**Правила № 107 (транспортные средства категорий М<sub>2</sub> и М<sub>3</sub>):**

### **Предложение по поправкам серии 06 к Правилам № 107 (транспортные средства категорий М<sub>2</sub> и М<sub>3</sub>)**

**Представлено экспертами от Европейской комиссии, Франции  
и Германии\***

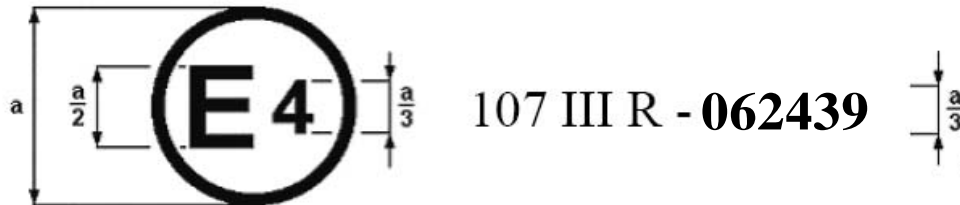
*Включить новые пункты 10.24 и 10.25* следующего содержания:

10.25 По истечении 36 месяцев с даты вступления в силу поправок серии **06** Договаривающиеся стороны, применяющие настоящие Правила, предоставляют официальные утверждения только в том случае, если тип транспортного средства, подлежащий официальному утверждению, отвечает требованиям настоящих Правил с поправками серии **06**".

Образец В

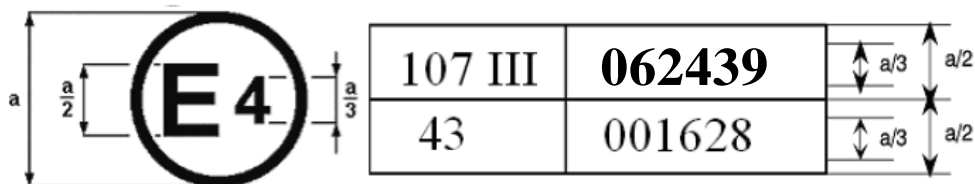
Приведенный выше знак официального утверждения... Правила № 107 включали поправки серии **06**, а Правила № 43 были в их первоначальном варианте.

"Рис. 23

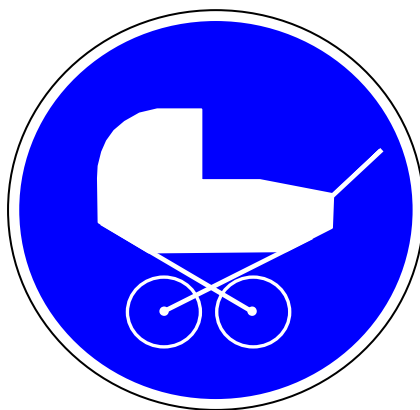
Рисунок 23 изменить следующим образом:

СИМВОЛЫ ДОСТУПНОСТИ  
(см. приложение 8, пункты 3.2.8, 3.6.6 и **3.10.4**)
